【公報種別】特許法第17条の2の規定による補正の掲載

【公開番号】特開2022-35362(P2022-35362A)

【手続補正書】

【請求項4】

【図8】

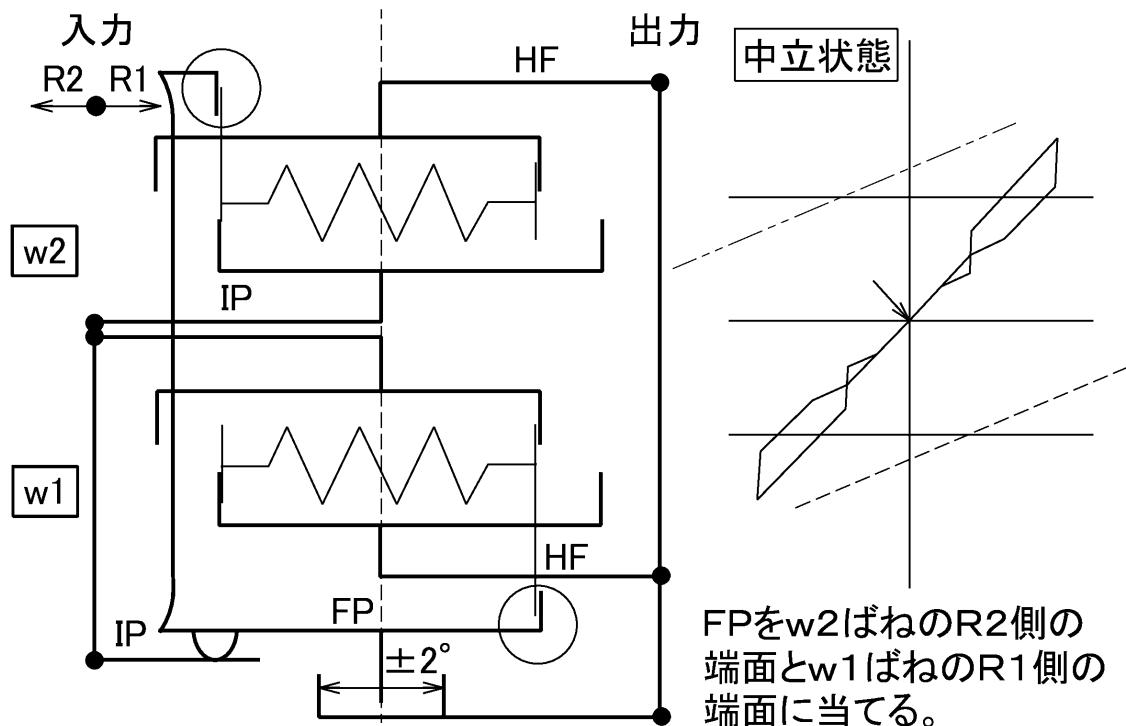
【手続補正4】

【補正対象書類名】図面

【補正対象項目名】図8

【補正方法】変更
